**Relatório de Fiscalização** 059/2025

**RELATÓRIO DE FISCALIZAÇÃO TÉCNICA DOS SISTEMAS DE ESGOTO DO MUNICÍPIO DE
PIRACICABA**

PRESTADOR: ÁGUAS DO MIRANTE

Verificação de Não Conformidades

Foto 6 - ETE São Jorge - saída do tratamento - medidor afogado

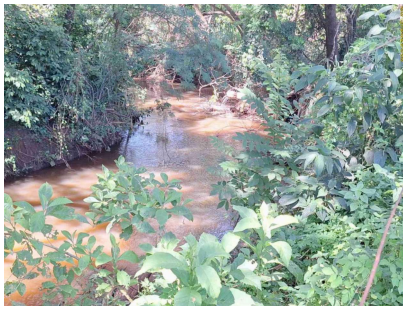
Não há medição na entrada. Há vertedor triangular na saída, entretanto, estava afogado no momento da inspeção.

Segundo informações do prestador, após desobstrução na saída será possível fazer a leitura do nível. Antes do fechamento do relatório o prestador enviou a evidência de leitura do nível do vetedor de saída, entretanto não há medição na entrada.

Na L.O. foi caracterizada calha parshall na entrada, que foi retirada devido a mudanças no projeto da ETE.

Foto 1 - Portão de entrada - ausência de

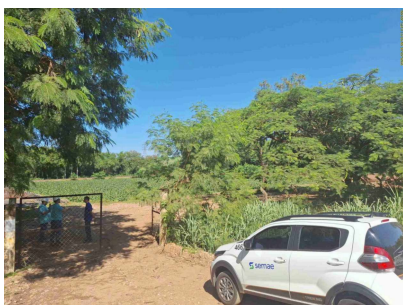
Não havia identificação na inspeção, mas o prestador fez a instalação antes do fechamento deste relatório.
